## LUFTDYKTIGHETSPÅBUD (LDP)

Med hjemmel om lov om luftfart av 11. juni 1993 kap. IV § 4-1 og kap. XV § 15-4, fastsetter Luftfartsverket følgende forskrift om luftdyktighet.

### GAFFELBOLTER FOR VINGESTENDERE PIPER CUB MODELL J3

Figure 3a  
95-12-01

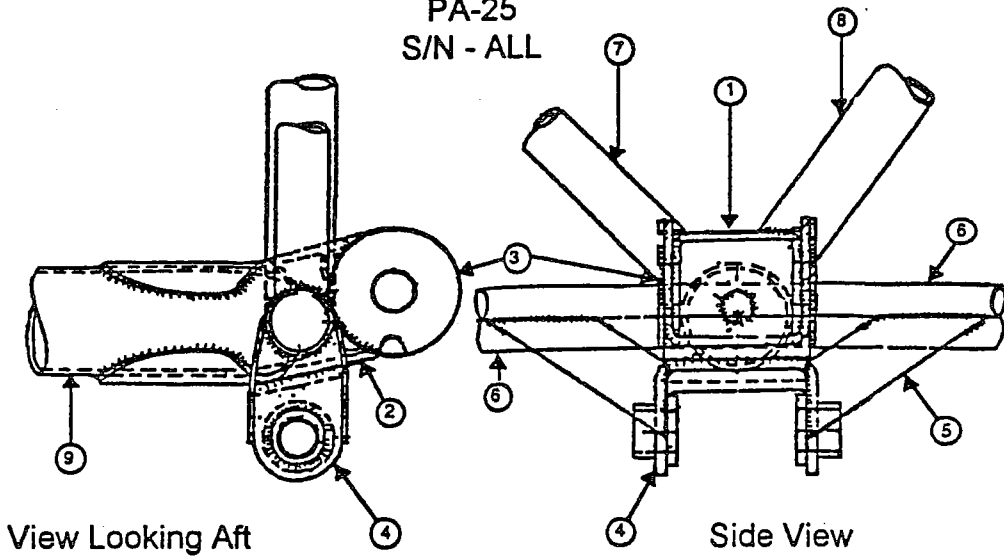
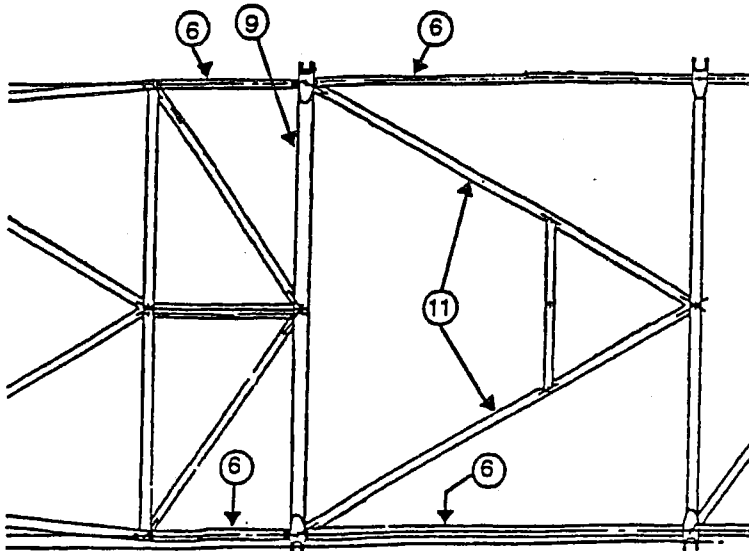
1. Add couplant to the outside inspection surface (Refer to Figures 3a, 4a and 5a, as applicable). Add the appropriate gain to obtain the backwall echo from the inspection surface. If the gain setting is adjusted, re-check the thickness values on the steel shims. To assure proper coupling to the test sample, twist the probe clockwise and counter-clockwise (with a 45-degree twist) and maintain contact with the test surface. During the articulation of the probe, observe the A-trace on the screen and stop the probe twist at the point of adequate back surface signal amplitude to trigger the thickness gate on the first half-cycle. Measure and record the thickness. Repeat the above process at eight equally-spaced locations around the surface. The weld bead near the spar cluster may be hard to access. Find a suitable location near the weld and measure the thickness.

2. Add couplant to the inside inspection surface (Refer to Figures 3a, 4a and 5a, as applicable). Add appropriate gain to obtain the backwall echo from the inspection surface. To assure proper coupling to the test sample, twist the probe (clockwise and counter-clockwise with a 45-degree twist). During the articulation of the probe, observe the A-trace on the screen and stop the probe twist at the point of adequate back surface signal amplitude to trigger the thickness gate on the first half-cycle. Measure and record the thickness. Repeat the above process at eight equally-spaced locations around the surface.

3. If a thickness reading in any one of the eight locations from paragraph 1. of the **INSPECTION PROCEDURES** section (outside section surface) is .085-inch or less for the PA-25 Model or .055-inch or less for the PA-25-235 and PA-25-260 Models, or if a thickness reading in any one of the eight locations from paragraph 2. of the **INSPECTION PROCEDURES** section (inside section surface) is .055-inch or less for the PA-25 Model or .085-inch or less for the PA-25-235 and PA-25-260 Models, prior to further flight, replace the forward spar fuselage tubular attach cluster with serviceable parts in accordance with FAA AC No. 43.13-1A, Acceptable Methods, Techniques, Practices - Aircraft Inspection and Repair. This procedure requires the following:

**Figure 1**

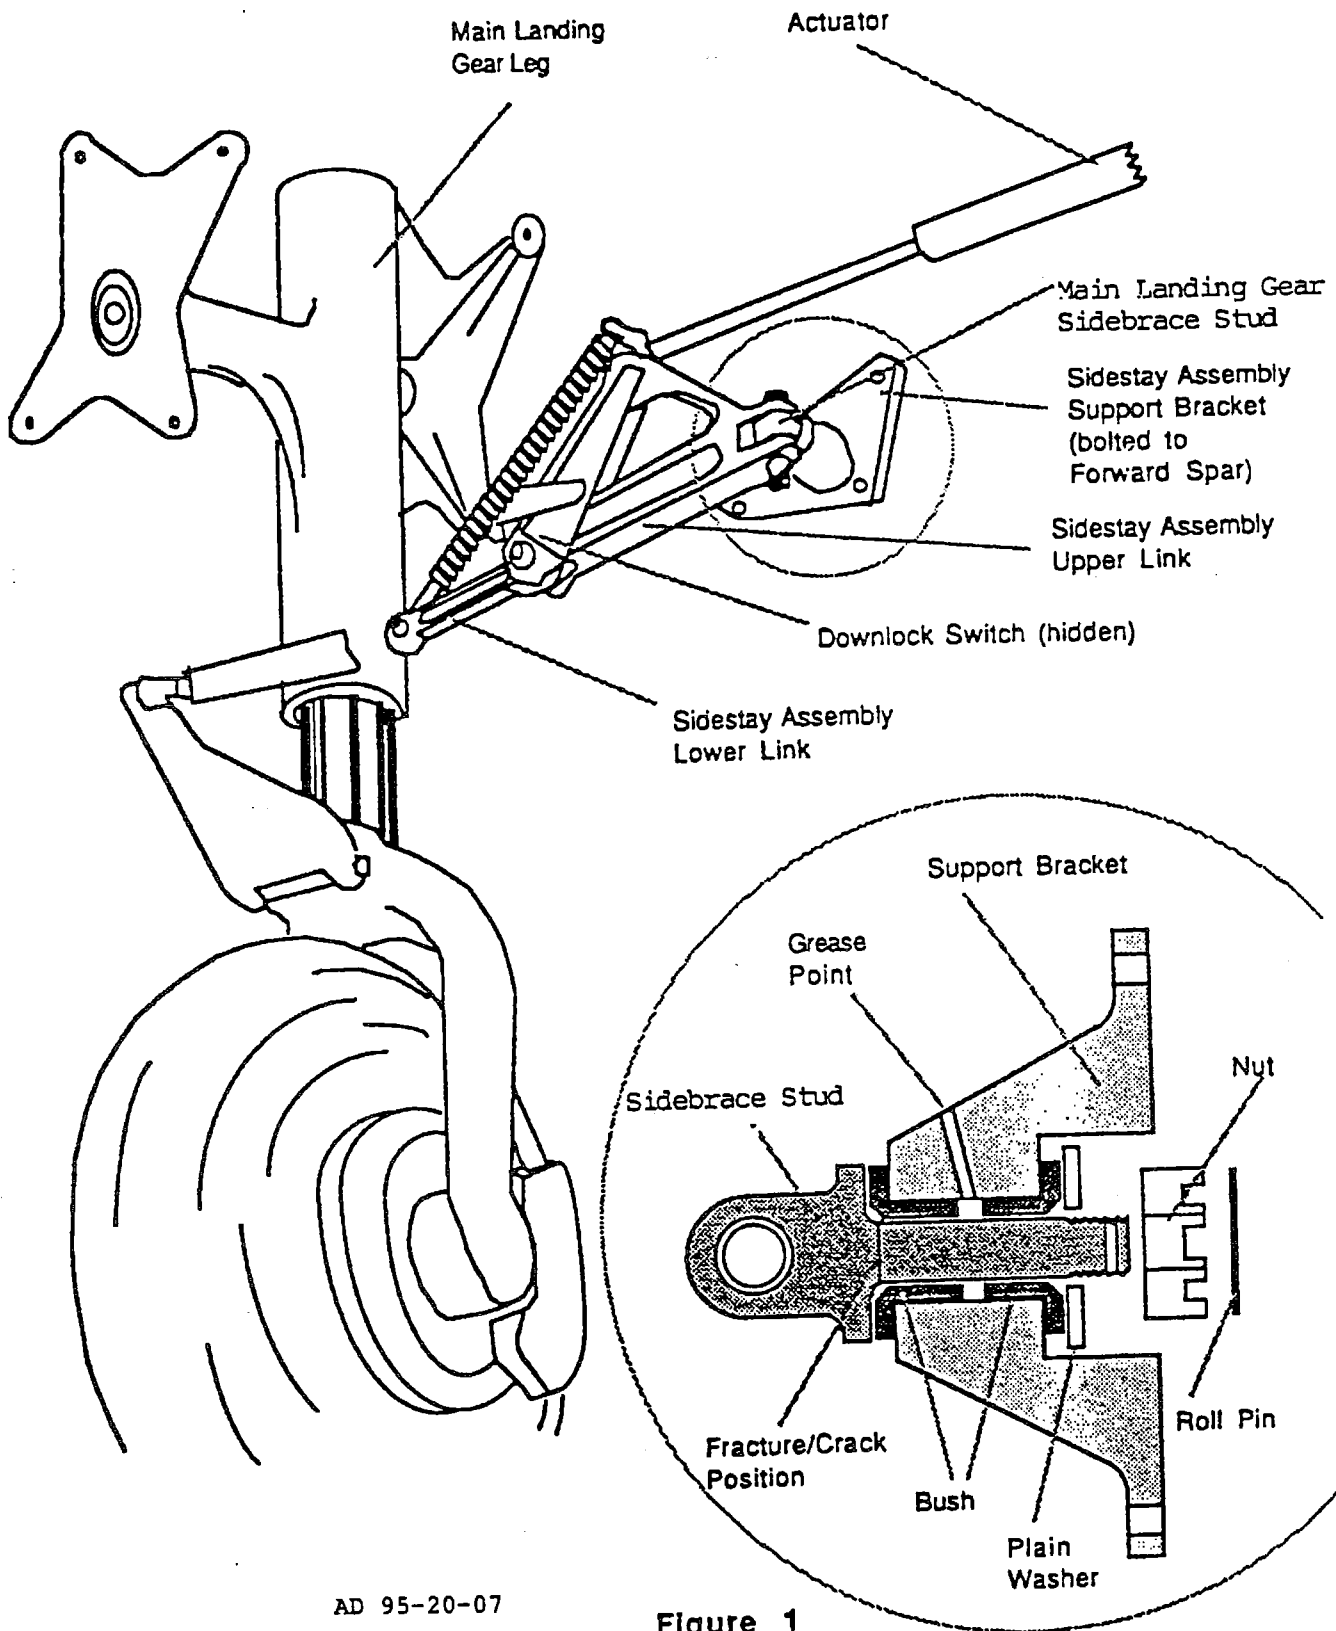
(a) Remove both the left and right main gear side brace studs from the airplane in accordance with the instructions contained in the Landing Gear section of the maintenance manual, and inspect each main gear side brace stud for cracks, using Type I (fluorescent) liquid penetrant or magnetic particle inspection methods. Inspections must be accomplished by a facility or persons authorized by the FAA to accomplish the applicable inspection method. Figure 1 of this AD depicts the area where the sidebrace stud is to be inspected.

01.07.96.

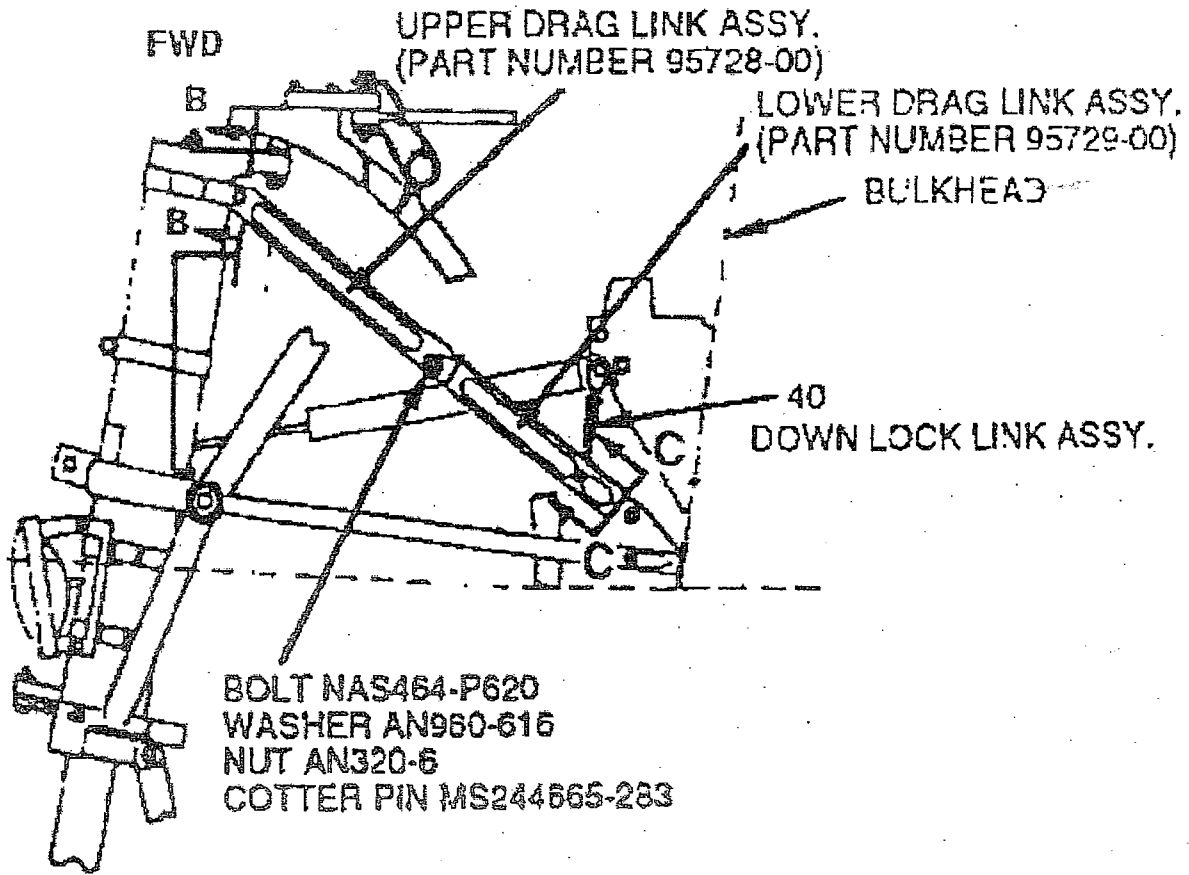
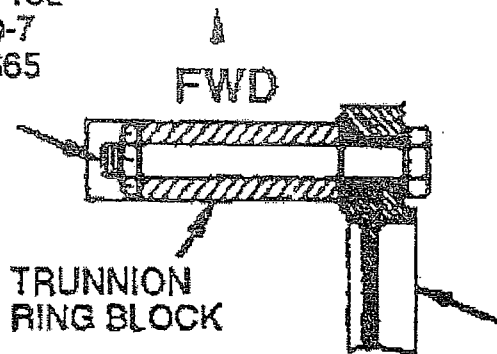
- (d) This AD is the result of service difficulty reports related to the collapse or involuntary retraction of the nose landing gear (NLG). The actions specified in this AD are intended to detect, correct, and prevent failure in certain components of the NLG, lack of cleanliness of the NLG due to inadequate maintenance, or lack of lubricant in the NLG or NLG components. This failure of the NLG could lead to loss of control of the airplane during take-off, landing, or taxiing operations.
